REGIONE LIGURIA

Settore Ecosistema Costiero e Acque

OGGETTO: S1077 - Procedimento di Verifica di assoggettabilità a VIA sul progetto denominato "Sistemazione Idraulica del Torrente Erro – Realizzazione di opere provvisorie di carattere temporaneo eseguite su un tratto del Torrente". Proponente: Comune di Pontinvrea (SV) Comunicazione pubblicazione documentazione per procedimento di verifica di assoggettabilità a VIA ,ex art. 19 comma 3 e 4 del D. Lgs. n. 152/2006. *Contributo*.

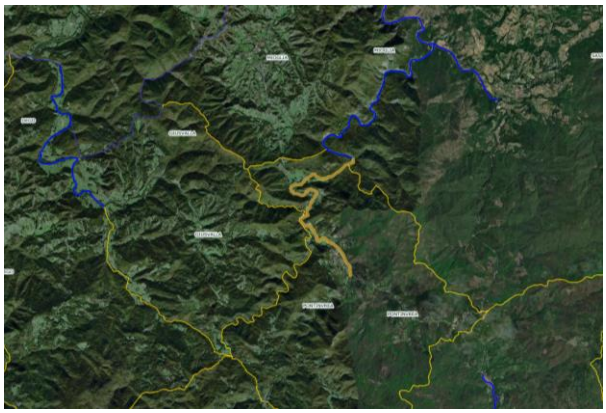
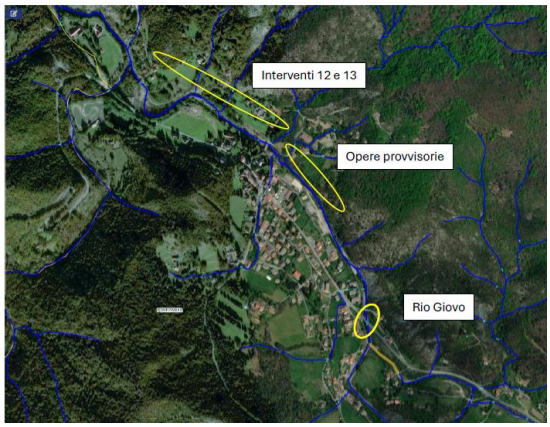
a) realizzazione di una barriera con elementi scatolari non cementati, incastrati tra loro e poggiati direttamente sul terreno in prossimità dell'argine preesistente;
b) ripristino di un breve tratto di scogliera danneggiata dall'evento alluvionale dell'ottobre 2021 con la messa in opera di massi naturali per la ricostituzione della tessitura della massicciata preesistente;
c) lavori di manutenzione con disalveo nei tratti di sovralluvionamento del torrente Erro nei punti di maggiore criticità, fenomeni conseguenti all'evento alluvionale dell'ottobre 2021.

Si prende nuovamente atto, pertanto, di quanto sopra e risulta evidente che trattandosi, nel caso oggetto della presente, di opera provvisionale, che comunque non ha riguardato interventi diretti in alveo ma solo la parte arginale, non si chiedono ulteriori approfondimenti in merito a quanto sopra meglio espresso, né si rilevano elementi ostativi rispetto al PTA.

Nel futuro progetto strutturale il Proponente dovrà tuttavia valutare la sostituzione dell'attuale sistema provvisionale in legoblock, per sua natura temporaneo e connesso a una fase emergenziale, con soluzioni definitive maggiormente coerenti con criteri di integrazione tra mitigazione del rischio idraulico, riduzione dell'artificialità dell'alveo e tutela della qualità idromorfologica del torrente. In tale quadro, dovrà essere privilegiato il ricorso a tecniche di ingegneria naturalistica o ad altre soluzioni progettuali che, oltre a garantire la sicurezza idraulica, risultino orientate al mantenimento e, ove possibile, al miglioramento delle caratteristiche morfologiche ed ecologiche del corpo idrico.
